Planbeskrivelse

2127-1 – Detaljregulering for nye Veavågen barneskole – endring av byggegrense, høyde og bestemmelser - gnr. 4/12 mfl.

31.05.22

Gjeldende plankart med endringsforslaget lagt over i rosa. Pilene markerer hvor grensene justeres.

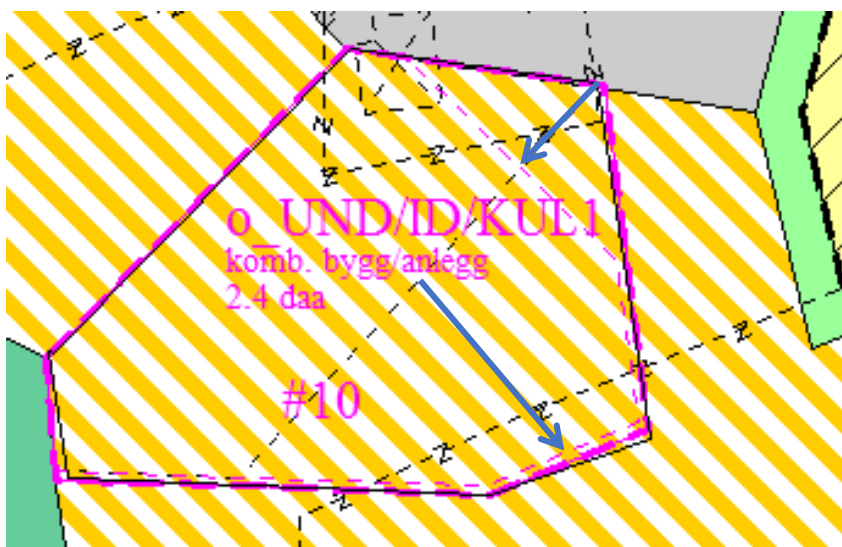
Når det gjelder grensen for bestemmelsesområde #10 ønskes denne forskjøvet (ca. 30 meter i gjennomsnitt) mot sør for å få en optimal ankomstsituasjon - midt i prosjektet, istedenfor kun i den ene enden. Dette medfører kortere veier og en bedre logistikk innad i skolen. Videre reduseres grensen for bestemmelsesområde noe i det nordøstlige hjørnet.

Forslag til planendringen

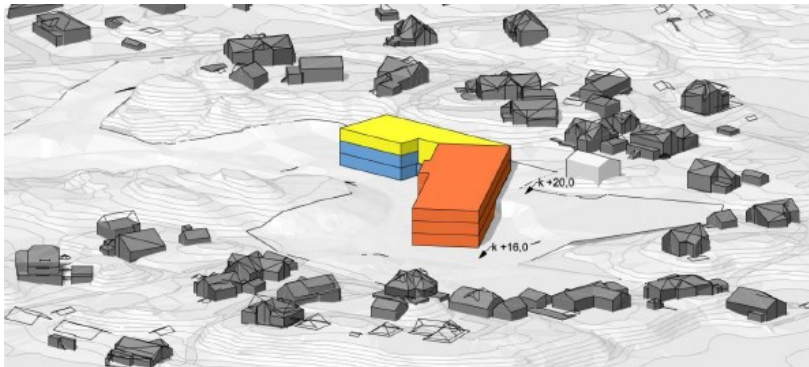
Illustrasjonene under viser eksempel på bruk av uteområde i gjeldende plan og i endringsforslaget, samt plassering av hovedbygg. Forslag til ny plan for uteområdet er også vedlagt.
